### Digital Forecast 社「M\_OTR」仕様・価格変更のお知らせ

超小型軽量 3G-SDI 信号対応光延長器 「型番：M\_OTR」

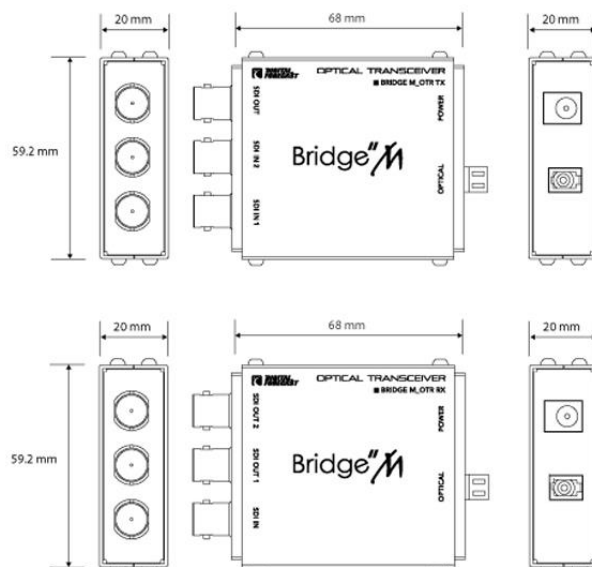
- ・ 基板上の各出力端子部にリクロッカー追加
- ・ 信号伝送確認 LED ライト搭載位置

#### ■ 本体外観

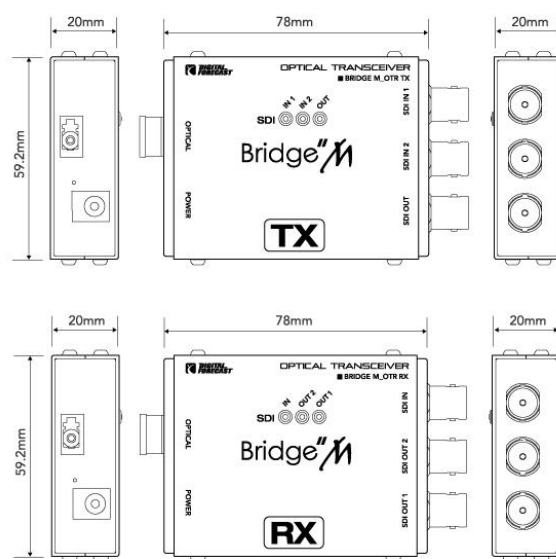
変更前	変更後
本体サイズ	68 x 59.2 x 20 mm	78 x 59.2 x 20 mm
本体重量	90g	95g
市場想定価格 (定価 OPEN)	120,000 円前後	125,000 円前後

伝送品質向上の為
